ЗАКЛЮЧЕНИЕ

№ 12-0024/16 от 26.01.2016 г.

«Строительство полигона для размещения, хранения и удаления
твердых бытовых отходов в г. Лисаковск,
промышленная зона, 8»

Рис. 1 Ситуационная схема

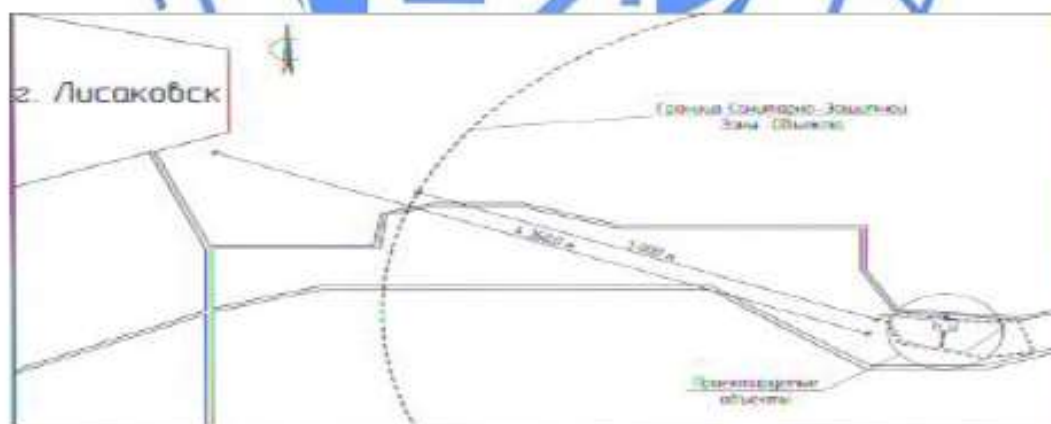
1. Откорректированы ТЭП.
2. Дополнительно представлен план земляных масс и сводный план инженерных сетей.
3. На ситуационной схеме нанесена санитарно-защитная зона.
4. Дополнительно указаны противопожарные расстояния между зданиями и сооружениями хозяйственной зоны полигона.
5. Дополнительно указаны абсолютные высотные отметки соответствующие нулевым высотным отметкам зданий № 1 и № 2 по генплану.
